ISTRUTTORIA DEL SERVIZIO PIANIFICAZIONE URBANISTICA, SCOLASTICA E TRASPORTI

COMUNE di CARPI. Variante specifica al PRG adottata con DCC n.118 del 09/12/2021 “Nuovo Ospedale”

Ai sensi dell’articolo 4 LR 24/2017: Osservazioni ai sensi dell’art. 41 della LR20/2000, Parere Tecnico ai sensi dell’art. 5 L.R. 19/2008, PARERE MOTIVATO ai sensi degli artt. 18 e 19 LR24/2017

OGGETTO: Comune di Carpi - VARIANTE PRG N. 51
Adozione Variante Speciale al PRG - ai sensi dell'art. 4, comma 4, lett. a della
LR 24/17- per la localizzazione dell'area destinata alla realizzazione del nuovo
ospedale e apposizione del vincolo preordinato all'esproprio.
Parere di competenza Arpae

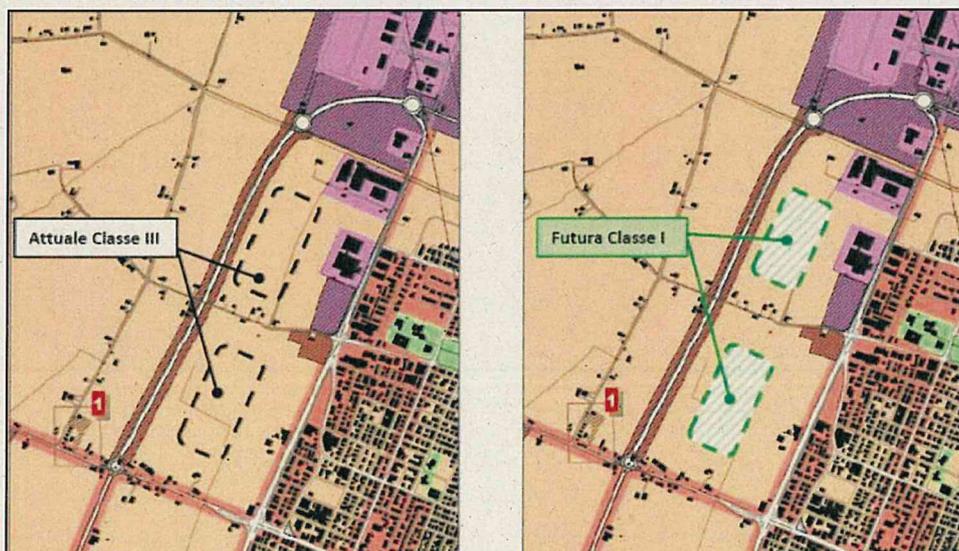
La nuova area individuata per la localizzazione del nuovo ospedale (lotto B), posta nel quadrante nord-ovest del Comune (ricompreso tra via Guastalla, Tangenziale Bruno Losi, via Quattro Pilastri e la Nuova Bretella di Fossoli), attualmente ricompresa in UTO di classe III (area agricola), come si evince dallo stralcio della tav. PS10a che si riporta di seguito, sarà attribuita ad una classe I, mediante l'aggiornamento della carta di zonizzazione.

Il documento di VALSAT non è corredato della prevista documentazione previsionale di **“Clima Acustico e Impatto Acustico”** e pertanto le valutazioni per definire sia l'idoneità del lotto B ad accogliere la struttura ospedaliera sia l'impatto acustico che si potrà determinare dal funzionamento delle sorgenti sonore dell'ospedale sono state condotte tramite un'analisi **“qualitativa”** del contesto territoriale circostante il nuovo insediamento. Da tale analisi emerge che:

Per la componente rumore, pur condividendo le valutazioni fornite nello studio, in assenza dello studio di "Clima Acustico e Impatto Acustico", non si è in grado di esprimere una compiuta valutazione circa la compatibilità acustica dell'area individuata per la localizzazione della nuova struttura Ospedaliera né tanto meno quale sarà l'impatto della nuova struttura nei confronti del territorio comunale circostante.

Per quanto sopra, si ritiene necessario che il progetto esecutivo del nuovo ospedale, corredato di idonea documentazione di clima e impatto acustico, sia sottoposto a preventiva valutazione tecnica da parte di Arpae.

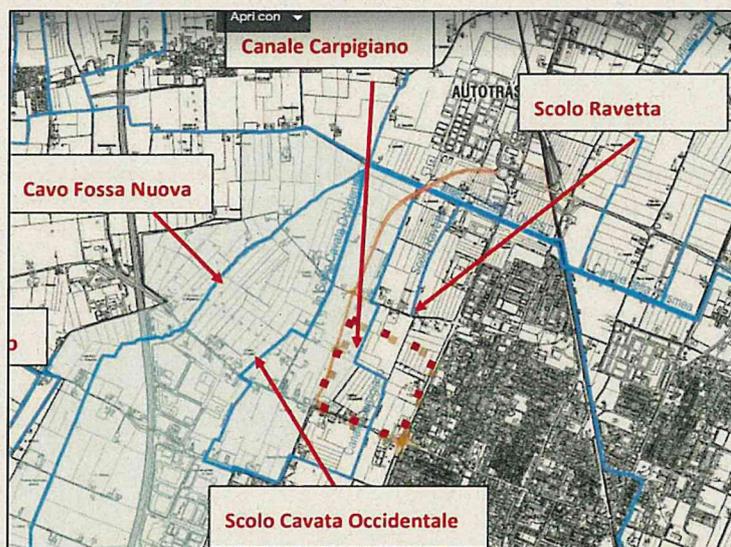
Dallo stralcio della Tavola A45 -Carta della profondità media dei livelli freatici del PRG di Carpi (scala originale 1:50.000) si rileva che nella zona è stata rilevata la presenza di una falda superficiale (Gruppo Acquifero A0) compresa fra 0 e 2 m dal piano campagna. Con riferimento alla componente in esame, emerge che qualora in fase esecutiva si realizzassero fondazioni dirette o vani interrati, si potrebbe intercettare il livello idrico freatico. A tal proposito, preliminarmente alla realizzazione degli scavi generalizzati e/o localizzati, è consigliato eseguire saggi esplorativi per verificare l'assenza di eventuali escursioni positive del livello idrico sotterraneo che potrebbero indurre processi di sifonamento a fondo scavo, adottando, eventualmente, idonee tecniche di abbassamento localizzato del livello dell'acqua rispetto alle profondità di

scavo. Si dovrà, infine, porre attenzione a non generare coni di depressione della falda idrica che possano interessare l'area di impronta dei limitrofi fabbricati esistenti.
